**1. Территории, прилегающей к зданию (участка)  
муниципальное бюджетное дошкольное образовательное  
учреждение «Детский сад № 247 общеразвивающего вида с  
приоритетным осуществлением деятельности по  
художественно-эстетическому направлению развития детей»  
660112, г. Красноярск, ул. Воронова, д.3А**

**Результаты обследования:**  
**2. Входа (центрального) в здание**  
**муниципальное бюджетное дошкольное образовательное**  
**учреждение «Детский сад № 247 общеразвивающего вида с**  
**приоритетным осуществлением деятельности по**  
**художественно-эстетическому направлению развития детей»,**  
**660112, г. Красноярск, ул. Воронова, д.3А**

Система информации на объекте  
Фото 15

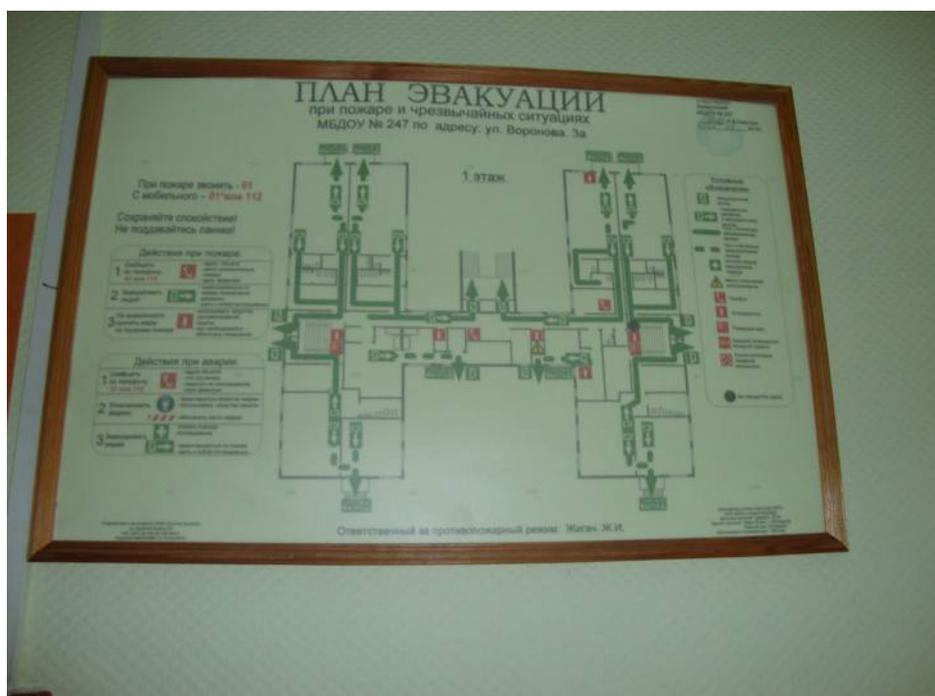
№ п/п	Наименование функционально-планировочного элемента	Наличие элемента			Выявленные нарушения и замечания		Работы по адаптации объектов	
		есть/ нет	№ на плане	№ фото	Содержание	Значимо для инвалида (категория)	Содержание	Виды работ
6.1	Визуальные средства	есть			Нарушение нормативных требований к размещению визуальной информации.	Все	Организовать размещение комплексной системы информации на всех зонах объекта.	Орг. мероприятия.
6.2	Акустические средства	нет						
6.3	Тактильные средства	нет			Отсутствие дублирования информации тактильными средствами	С		
	ОБЩИЕ требования к зоне				Нарушены требования непрерывности информации, своевременного ориентирования и однозначного опознания мест посещения.	Все

Система информации на объекте признана временно недоступной всем. Организация размещения комплексной системы информации на всех зонах объекта делает доступной условно всем остальным категориям инвалидов и МГН.
